Objet : Réponse à votre avis n° MRAe 2024APPACA5/3597

Référence : Projet de création de la ZAC des Cadenades, au Muy (83)

Le 25 janvier 2024, la mission régionale d'autorité environnementale (MRAe) a rendu son avis n° MRAe 2024APPACA5/3597 sur l'étude d'impact du projet de création de la ZAC des Cadenades, sur la commune du Muy.

Figure 1 : extrait Géoportail – isodistance

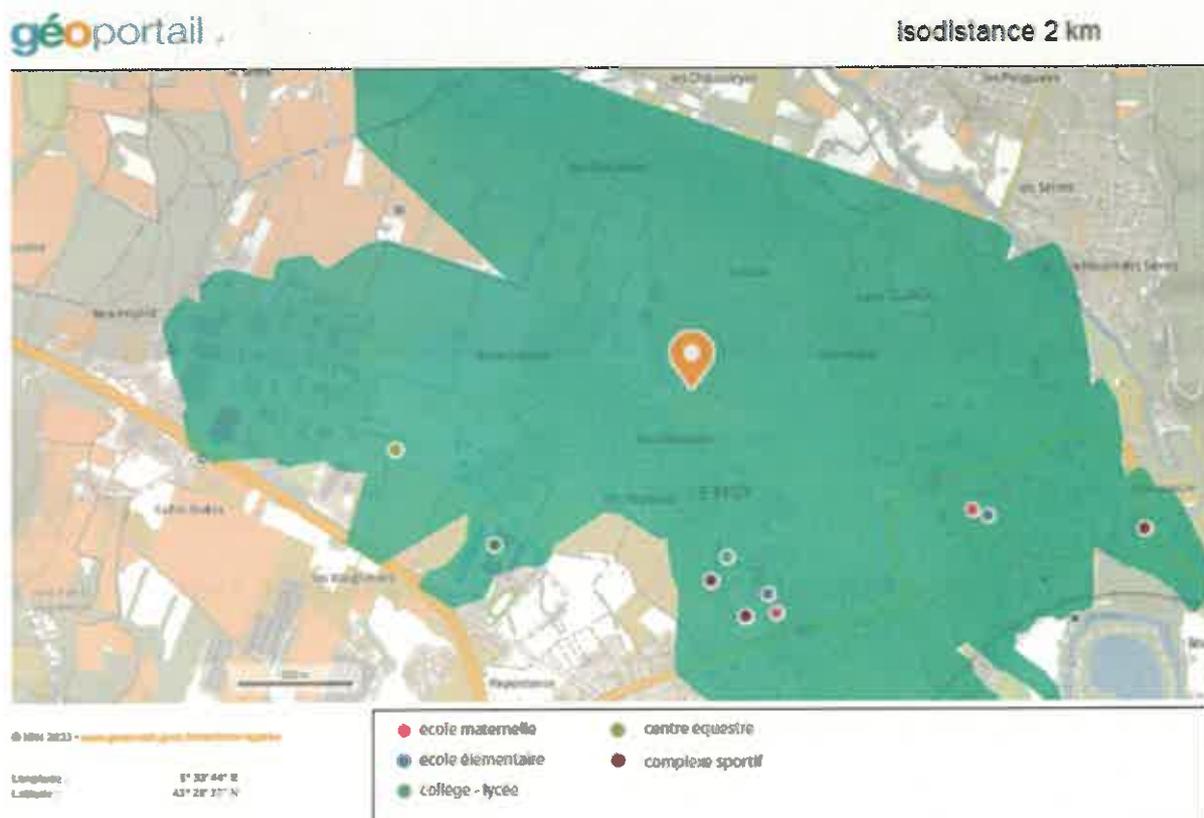
La MRAe recommande de justifier les choix effectués au regard de l'accessibilité du site et des enjeux écologiques, notamment la préservation des zones humides.

La carte ci-dessous représente une isodistance à pied pour 2 km. Sur cette distance, on peut constater que :

- L'intégralité du centre-ville est couvert ;
- Concernant l'enseignement : 2 écoles maternelles et 2 écoles élémentaires, 1 collège et 1 lycée sont accessibles ;
- Concernant les loisirs : 3 complexes sportifs et 1 centre équestre sont accessibles.
- Concernant les activités : la ZA des Ferrières est comprise dans le périmètre
- Concernant les commerces de proximité : le pôle commercial au croisement du bd des Ferrières et du bd de la Libération est couvert.

Ces distances sont couvrables en 10 à 30 minutes à pied (entre 4 et 5 km/h), en 5 à 15 minutes en vélo (entre 10 et 15 km/h).

Figure 4. Représentation des fonctionnalités écologiques à l'échelle de la future ZAC

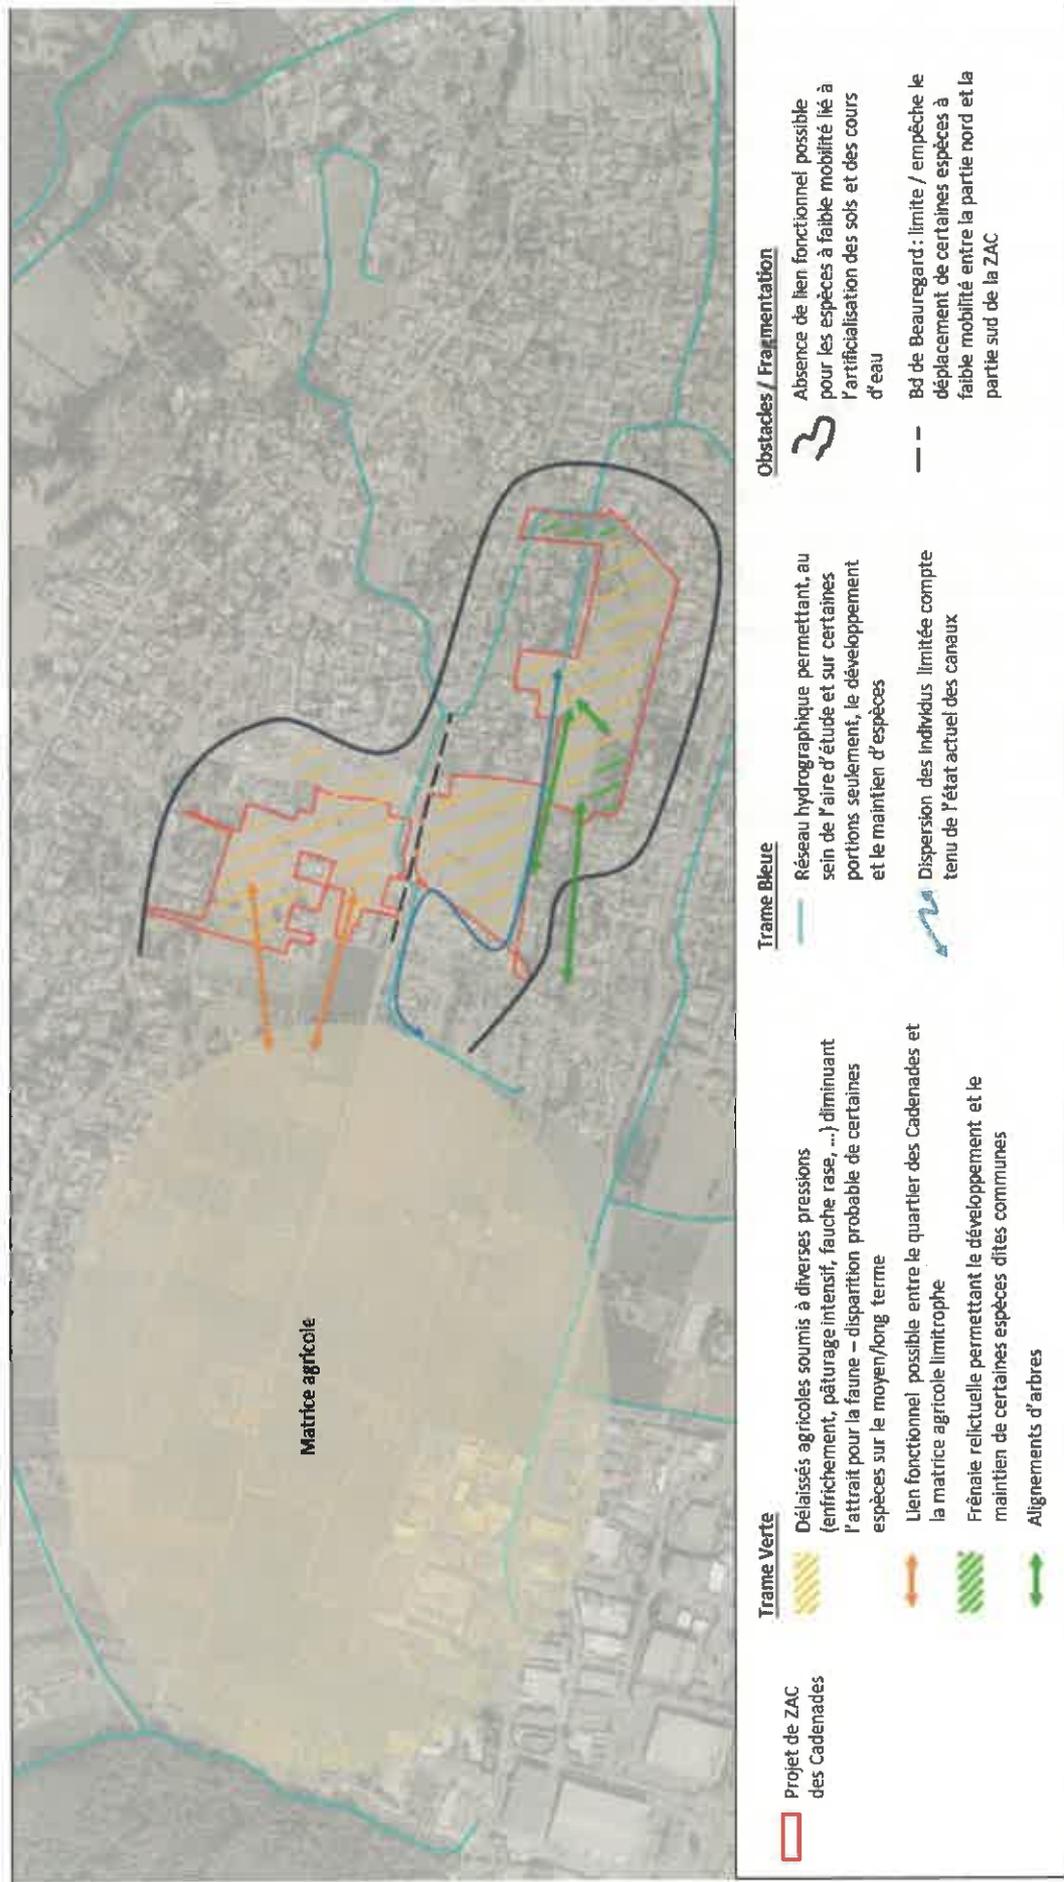
La MRAe recommande de compléter l'évaluation environnementale relative aux continuités écologiques, sur la base d'un schéma de déplacements des espèces à l'échelle de la ZAC, de leur articulation avec les espaces agricoles alentour et, plus largement, de leur cohérence avec les trames verte, bleue et noire à l'échelle du territoire communal.

En complément des éléments apportés dans le volet naturel de l'étude d'impacts, une carte des fonctionnalités écologiques à l'échelle de la ZAC est présentée ci-dessous.

Figure 9 : carte des bassins versants issue de l'étude d'impact

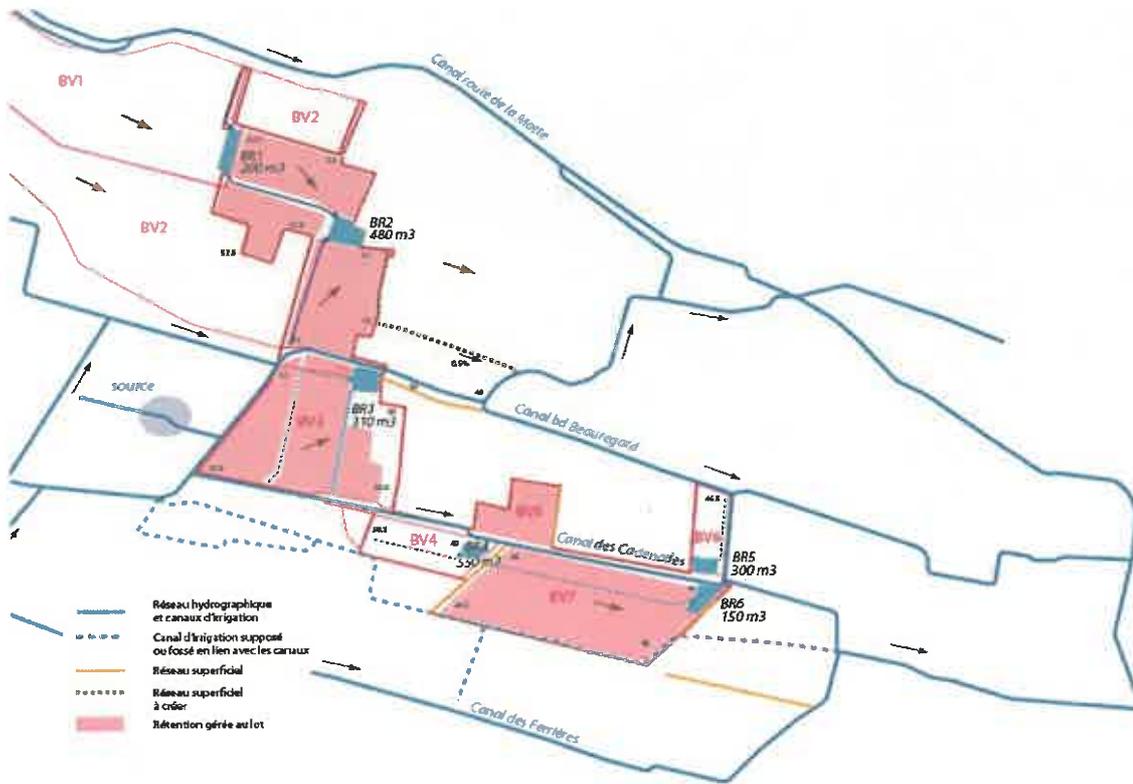
La MRAe recommande de démontrer la transparence hydraulique de la ZAC, tout en tenant compte des effets du changement climatique.

La MRAe demande que le schéma d'aménagement prévisionnel de la ZAC indique les axes d'écoulement de l'eau et les préserver de toute artificialisation.

Au stade de la création de la ZAC, l'implantation des bâtiments n'est pas définie. Le schéma d'aménagement qui sera repris lors de la phase de réalisation de la ZAC puis des dépôts de PC associés, précisera que l'implantation des bâtiments devra respecter la transparence hydraulique selon les axes d'écoulement présentés sur la carte ci-dessous (carte incluse dans l'étude d'impact p.53) :

Figure 10 : Extrait de la carte des sols - Géoportail

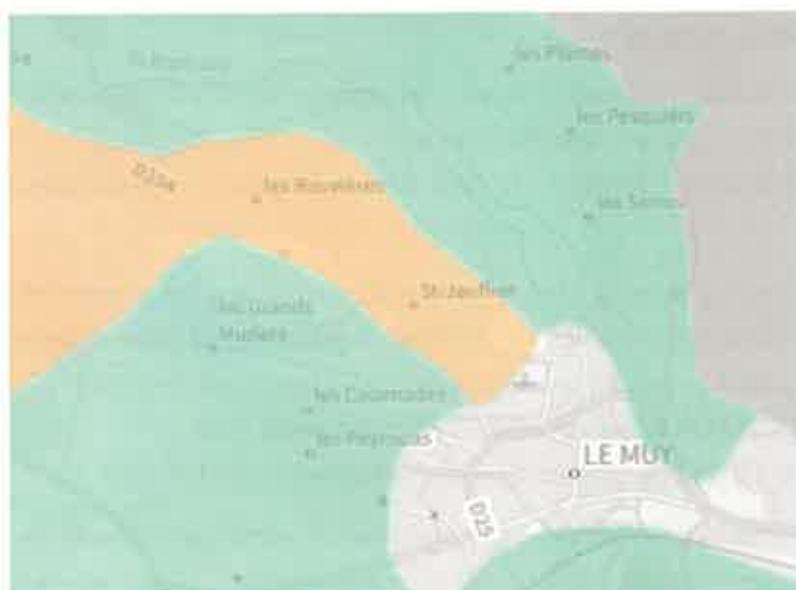
La MRAe recommande de préciser dès le stade de la création de la ZAC, le potentiel agronomique des terres agricoles consommées par le projet et d'évaluer les impacts du projet sur la consommation des terres agricoles.

Le secteur des Cadenades est situé dans sa majeure partie dans la plaine alluviale de la Nartuby (en vert sur la carte). Le nord de la ZAC est sur un sol calcaire (en orange sur la carte).

La partie Nord du site est classée en AOP.

A noter que les plaines alluviales ne sont généralement pas classées en AOP car trop "fertiles" pour la vigne. Il se peut donc qu'il y ait une nuance dans le potentiel agronomique entre la zone Nord et la Zone Sud de Cadenades.
